基礎案での記載箇所		章項目	5. 3. 1	ページ	p.47	行	20行目
事業名	治水事業〔河川管理施設の耐震対策〕			河川名	淀川水系		
府 県	流域2府4県

淀川堤防耐震対策

耐震対策工法の一例

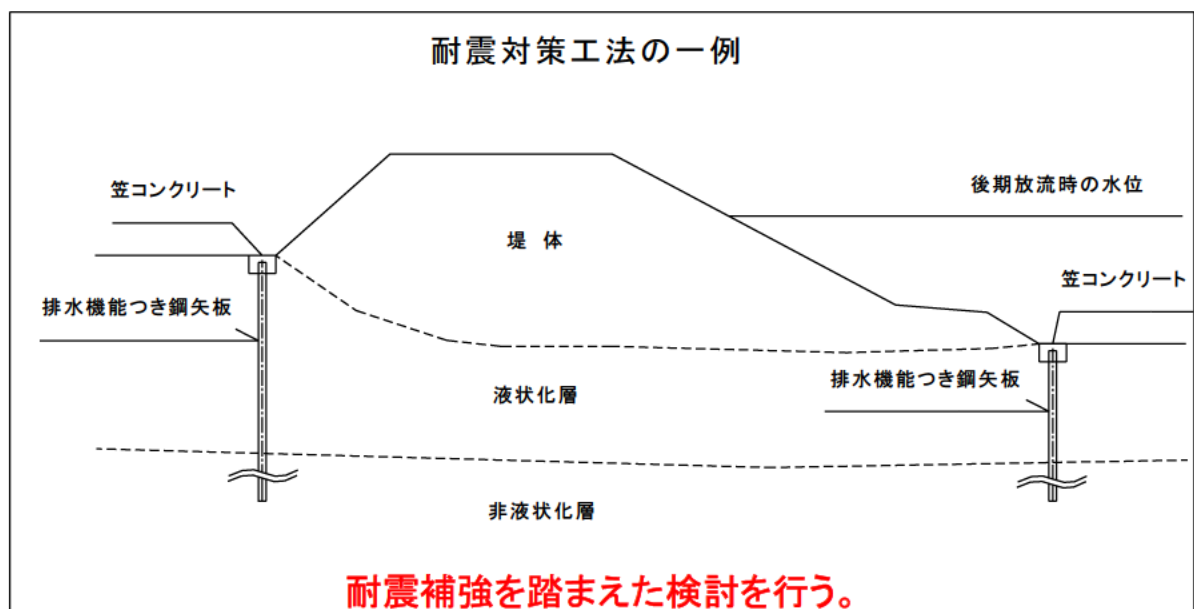
破堤しない堤防補強を実施するとともに、霞堤や堤防高の縮小などをも検討し、いかなる状況においても、専ら「壊滅的な被害を防ぐ」ための方策を立てる準備を行うべきである。そのためには、ここで挙げられている部分のみではなく、直轄以外の場所を含めた全河川について、上記の立場から検討を行うべきである。

この外、堤防補強の一つとして、腹付け盛土およびドレーン工が提示されているが、越水を考慮したこれ以外の方法について、実施の可能性・適否を含めて早急に検討する必要がある。同時に、堤防の弱点部を抽出する方法を検討し、容易に破堤しないように堤防を維持管理する方法の模索も緊急の課題である。

平成17年2月に設置した「瀬田川堤防補強検討委員会」において、現況堤防の地震に対する安全性について照査して頂き、瀬田川洗堰後期放流の長期化に伴う堤防への長期浸透が生じた状態で仮に中規模地震が発生した場合を想定しても、瀬田川堤防の地震に対する安全性に問題はないとの意見を頂いた

■淀川大堰の耐震対策

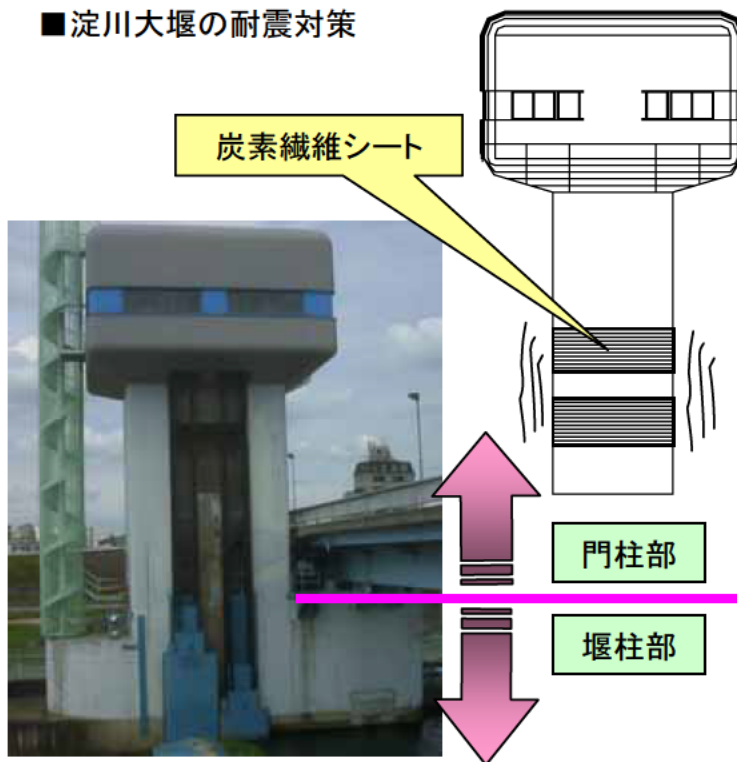
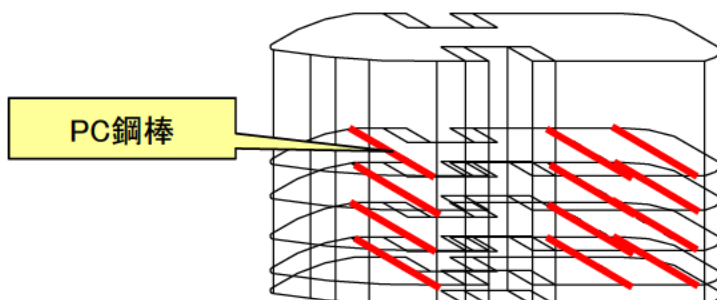
継続実施は概ね適切である。

切迫が指摘されている地震に対する耐震対策であり、事業実施に際しては下記の事項を検討する必要がある。

- ・地震荷重に対する河川構造物の安全度の検討結果の公開
- ・大阪府等関係自治体との連携事業の明示
- ・環境保全

淀川大堰 事業継続中(平成22年度に完了予定)

洗堰の落橋防止システム

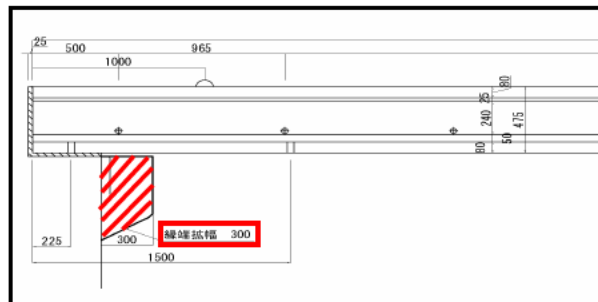
瀬田川洗堰ほか上記以外の河川管理施設は、耐震点検を実施のうえ、対策を検討する。

瀬田川洗堰の耐震点検を実施し、本堰、バイパス水路とも耐震性を確認した。なお、管理橋については、落橋防止装置が設置されていない。

平成18年度に、落橋防止装置の検討を実施し、道路管理者と協議を行い、平成19年度に落橋防止対策を実施する予定である。
